Déclenchement de la protection électrique Borne Autel AC Elite Wallbox 7 kW

【Description du défaut】

La nouvelle version **ECP V1.21** sur **AC Elite 7kW** provoque un dysfonctionnement au niveau des protections électriques.

[Navigation dans Autel Charge]

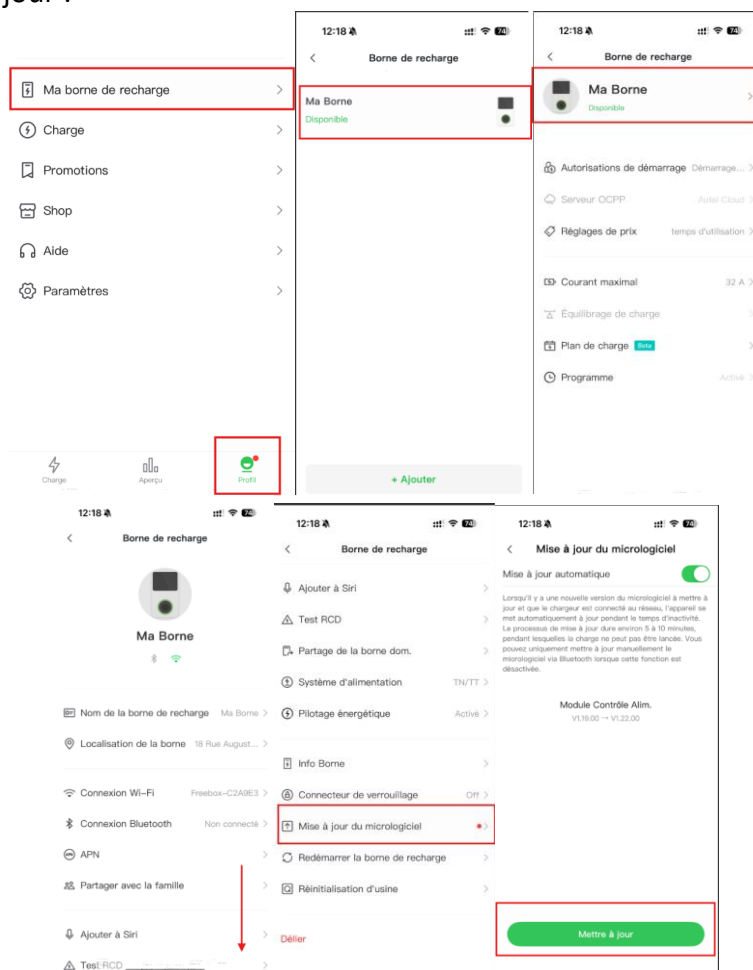
- Vérification de la version du Firmware :

- Faire une mise à jour :

Après la mise à jour, la version de Module Contrôle Alim. doit être la V1.19.
